## 改善箇所説明図

### 基準不適合発生箇所(マスタシリンダ)

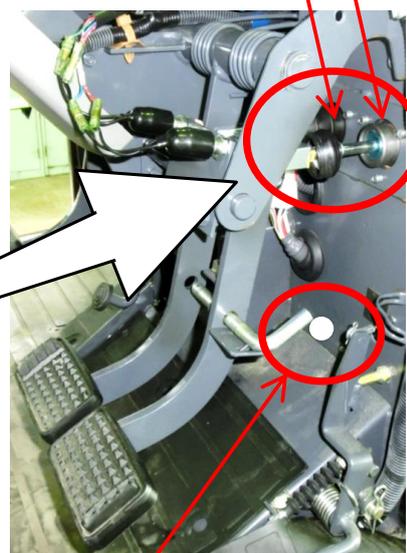
農耕トラクタの制動装置において、マスタシリンダの設計が不適切なため、ブレーキオイルのエア抜き作業をした際、サークリップにロッドが接触し、サークリップが変形して、ピストンが戻ることができず、ピストンがリリーフポートを塞ぐことがある。そのため、変速機等の熱によりブレーキオイルが膨張した際、配管内の圧力が上昇しブレーキオイルがリリーフポートからリザーバーに戻ることができず、ブレーキが引きずるおそれがある。

全車両、以下の作業を実施する。  
サークリップを確認し、変形している場合は、マスタシリンダを対策品に交換する。変形していない場合は、サークリップを新品に交換のうえ、取付方向を、適切な方向に変更する。

マスタシリンダ直下(上図)に白丸ペイントを追加する。
